Asunto: Comunicación Resolución No. 1643 del 16 de junio de 2026

AUTORIDAD NACIONAL DE LICENCIAS AMBIENTALES

RESOLUCIÓN N° 001643 (16 JUN. 2026)

“Por la cual se resuelve un recurso de reposición interpuesto en contra de la Resolución 939 del 27 de marzo de 2026 y se toman otras determinaciones”

Figura 3-71 infraestructura provisional de teleféricos

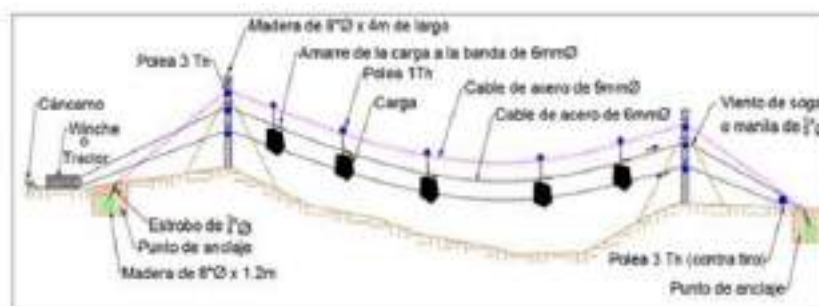
No obstante, el Equipo Evaluador Ambiental frente a los “teleféricos” concluyó que, al no encontrarse como una infraestructura del proyecto acorde con el alcance de la solicitud de modificación, no consideró ambientalmente viable realizar el ajuste solicitado.

Si bien la solicitante, hace alusión en el numeral 3.2.3.1.2 “Infraestructura de transmisión de energía eléctrica” de las instalaciones temporales (plazas de tendido y teleféricos), se aclara que estas infraestructuras no hacen parte del alcance de la presente modificación de licencia ambiental. En el caso de las plazas de tendido, estas fueron autorizadas mediante los artículos primero y segundo de la Resolución 1326 del 5 de agosto de 2020 modificados por los artículos tercero y cuarto de la Resolución 865 del 18 de mayo de 2021. En contraste, los “teleféricos” no se encuentra como una infraestructura del proyecto acorde con el alcance de la presente modificación. De esta forma, no se considera ambientalmente viable realizar el ajuste solicitado.”

Retirar donde corresponda todo lo asociado con el teleférico, transporte helicoportado y helipuerto, toda vez que no hacen parte del alcance de la presente modificación de licencia ambiental.

De acuerdo con las consideraciones técnicas antes expuestas, esta Autoridad Nacional considera procedente reponer y en tal sentido modificar parcialmente el artículo décimo primero de la Resolución 939 del 27 de marzo de 2026, respecto de la FICHA: A-01-01-F05 – MANEJO, TRANSPORTE Y ALMACENAMIENTO DE MATERIALES DE CONSTRUCCIÓN Y SUSTANCIAS PELIGROSAS, en el sentido de que solamente se debe retirar de dicha ficha todo lo asociado con el teleférico.
